Allegato 4

**VALUTAZIONI RELATIVE A DUE SITI ESISTENTI INTERESSATI
DALLE DISPOSIZIONI DELL'ART. 26 DEL P.T.C.P.
“ZONE ED ELEMENTI CARATTERIZZATI DA FENOMENI
DI DISSESTO E INSTABILITA’”**

PROVINCIA
DI MODENA

PIANO PROVINCIALE LOCALIZZAZIONI EMITTENTI RADIO TELEVISIVE: RIF. VS.
LETTERA PROT. 105240 DEL 27.11.2001.

Figura 1: stralcio di carta geologica su base C.T.R. 1.10.000 redatta dalla Regione E.R. (rilievo preliminare alla carta di prossima pubblicazione).

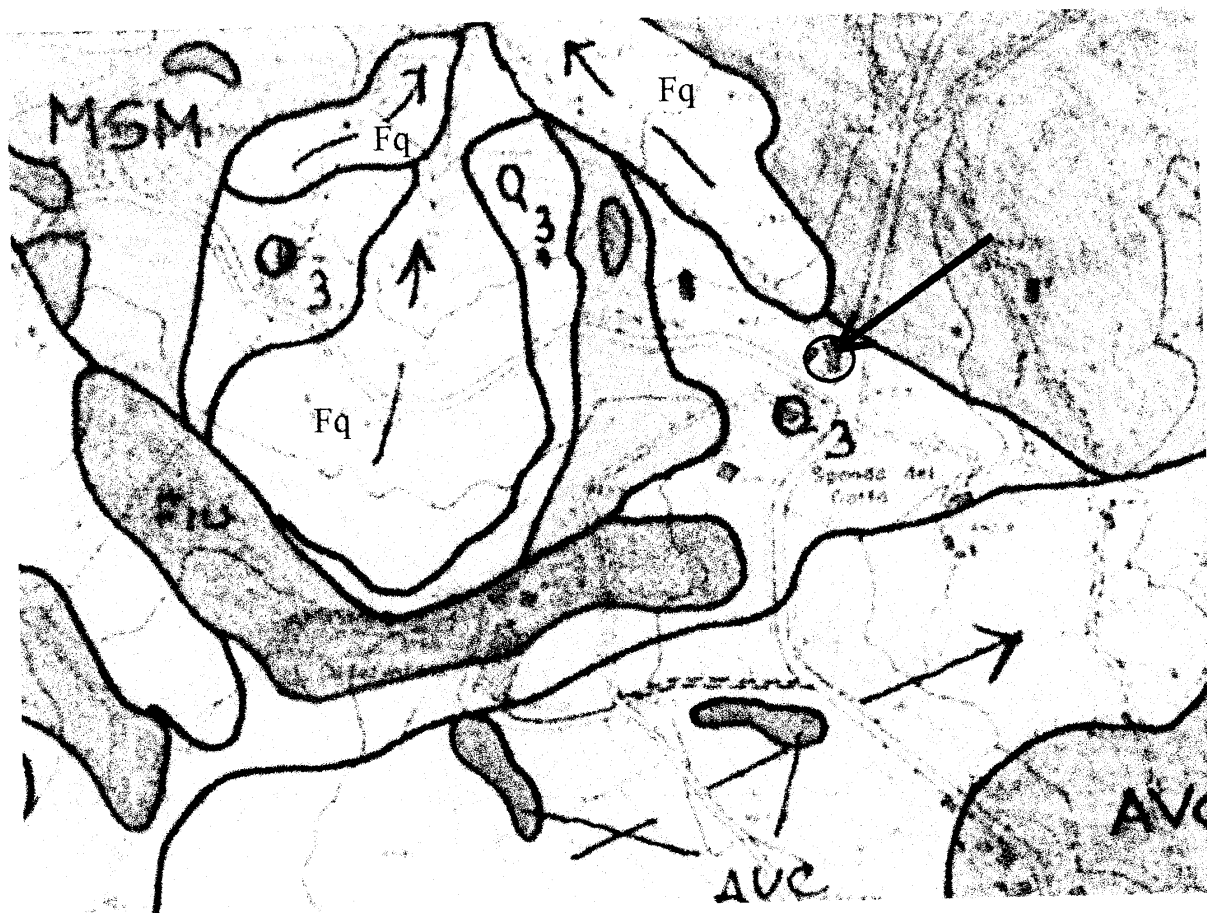
al fine di trarre elementi di valutazione sulle condizioni di stabilità dell'area si è esaminata la carta geologica regionale su base CTR 1:10.000, preliminare all'elaborato che verrà prossimamente pubblicato, e si sono consultate le foto aeree a colori (volo 1976). Considerata la modesta consistenza dell'opera non si è ritenuto di procedere ad ulteriori particolari verifiche. L'infrastruttura in esame è peraltro posta in concomitanza di un fabbricato la cui porzione più antica risale a circa 70 anni fa e che si presenta in buone condizioni di assetto statico. Dall'esame della carta geologica regionale, si evince che il fabbricato è non ubicato in area di frana quiescente, bensì su depositi di versante (a3), ossia materiali detritici accumulati per gravità e ruscellamento. Il corpo di frana quiescente (Fq) risulta mappato in area a valle del fabbricato, quindi non in interferenza con l'area d'interesse (vedi figura 1).

Dall'esame delle foto aeree non sono altresì ravvisabili segni indicatori di dissesto in prossimità del fabbricato a cui è solidale il traliccio.

Figura 2: stralcio di carta geologica su base C.T.R. 1:10.000 redatta dalla Regione E.R. (rilievo preliminare alla carta di prossima pubblicazione). Il punto rosso, indicato con la freccia, identifica l'ubicazione del traliccio di cui trattasi.

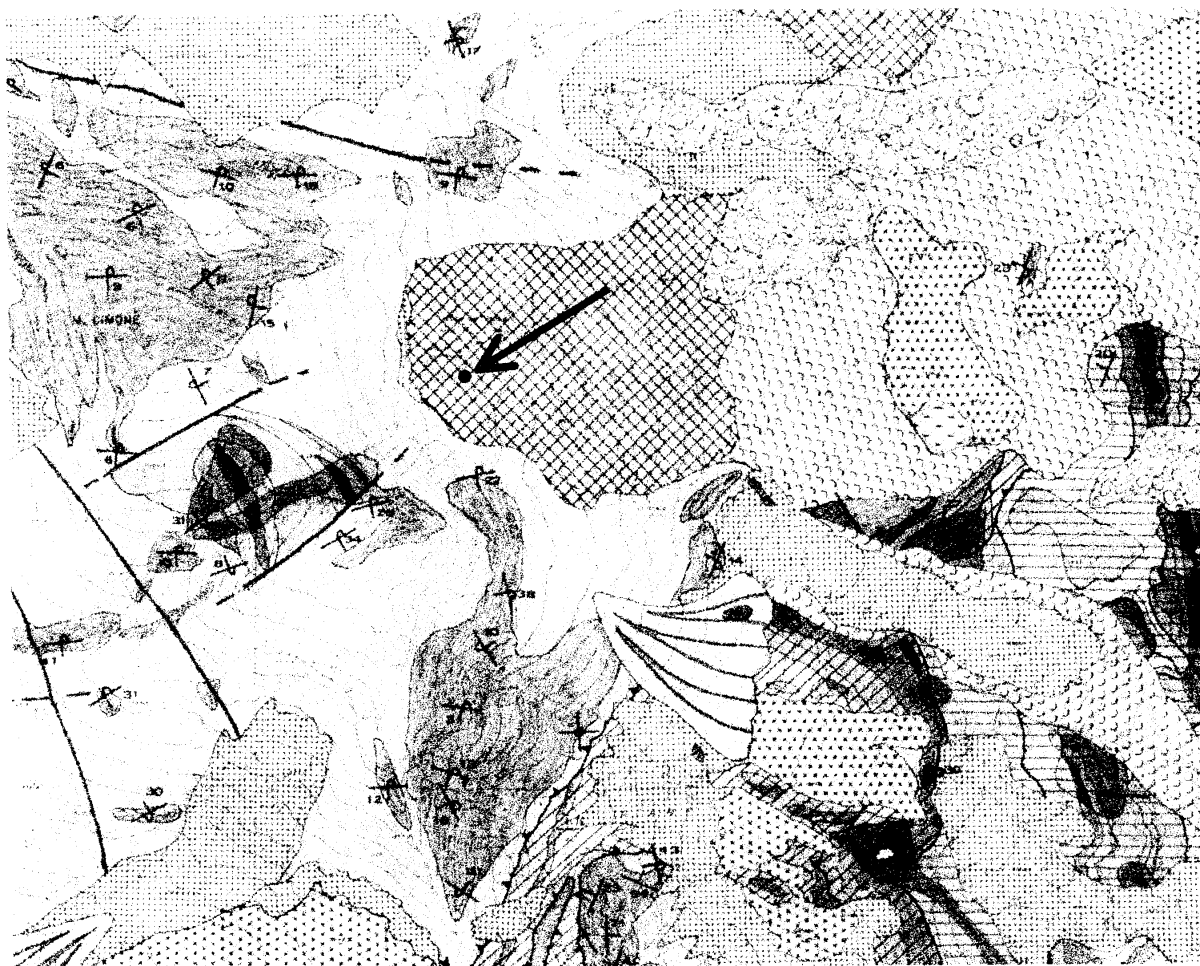
L'impianto di cui trattasi è ubicato in prossimità del punto d'arrivo dell'esistente seggiovia, ad Est del Monte Cimone e ad una quota di 1976 m. slm..

Dall'esame della carta geologica regionale, si desume che il traliccio risulta ubicato su di un corpo di frana classificato come "frana di crollo o scivolamento di blocchi", che ha anticamente interessato le formazioni arenacee affioranti e che, allo stato attuale, non presenta evidenze tali da far ravvisare possibili rimobilizzazioni delle coltri detritiche.
